**AVIS RELATIF À LA PROTECTION
CONTRE LES EVENTUELS EFFETS NOCIFS ET NUISANCES
PROVOQUÉS PAR LES RAYONNEMENTS NON IONISANTS
GÉNÉRÉS PAR DES ANTENNES ÉMETTRICES STATIONNAIRES**

Commune : CHARLEROI - Exploitant : ORANGE

Référence exploitant : 788C1_1 / 32788C1_1 / 42788C1_1 / 52788C1_1

Rapport n° 1723 / 2024

Figure 1 : Vue en plan des lieux de séjour et des points de contrôle

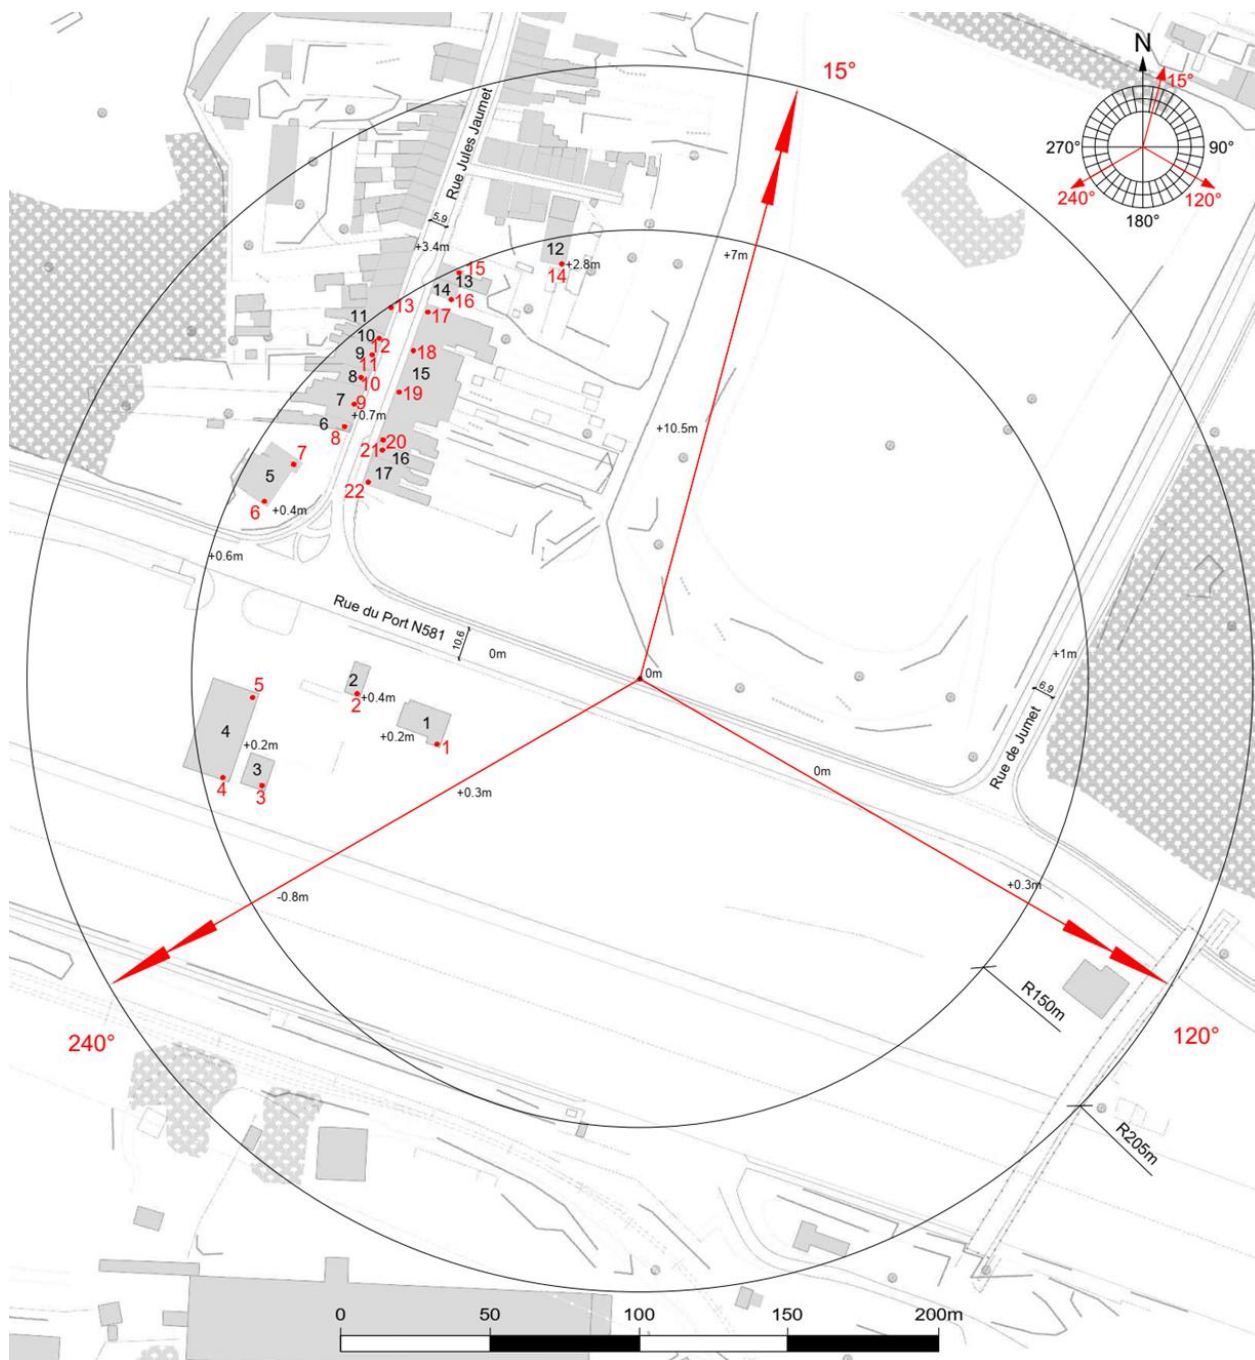
Les fréquences d'émission, la puissance rayonnée par chacune des antennes et leur gain permettent de déterminer le rayon de la zone à analyser. Tout dépassement de la limite par installation est exclu en dehors de cette zone. Le tableau 2 reprend les 35 LS² pour lesquels l'indice d'exposition est le plus élevé. Les différentes colonnes indiquent :

- le numéro du point de contrôle repris sur un des plans de la figure 1;
- le numéro du LS dans lequel se trouve le point de contrôle de la 1^{ère} colonne ;
- l'atténuation d'obstacle prise en compte pour le calcul de l'indice d'exposition dans le LS ;
- le résultat du calcul de l'indice d'exposition.

N° point de contrôle	LS	Atténuation (dB)	Indice d'exposition relatif à la limite par installation IE_i
2	LS2	3,0	0,203
1	LS1	3,0	0,197
3	LS3	3,0	0,156
4	LS4	3,0	0,128
5	LS4	3,0	0,121
14	LS12	3,0	0,112
16	LS14	3,0	0,072
15	LS13	3,0	0,071
17	LS15	3,0	0,065
13	LS11	3,0	0,052
12	LS10	3,0	0,051
11	LS9	3,0	0,051
9	LS7	3,0	0,050
6	LS5	3,0	0,049
8	LS6	3,0	0,048
10	LS8	3,0	0,048
7	LS5	3,0	0,046

En ce qui concerne les antennes de l'installation mentionnées dans le tableau 1, la distance maximale à laquelle la limite pourrait être atteinte, à l'extérieur, est égale à 81,5 m. S'il n'y a pas de LS à une distance inférieure, les antennes respectent forcément la limite d'immission.

Dans le cas des LS situés à l'intérieur des bâtiments, une atténuation d'obstacle est prise en compte et il en résulte que la distance maximale à laquelle la limite pourrait être atteinte se réduit à 57,7 m.

Les résultats de l'évaluation décrite au paragraphe 4 indiquent que les antennes émettrices stationnaires de l'installation faisant l'objet du présent avis ne produisent pas, dans un lieu de séjour, un rayonnement électromagnétique maximum supérieur aux limites fixées à l'article 4 du décret.
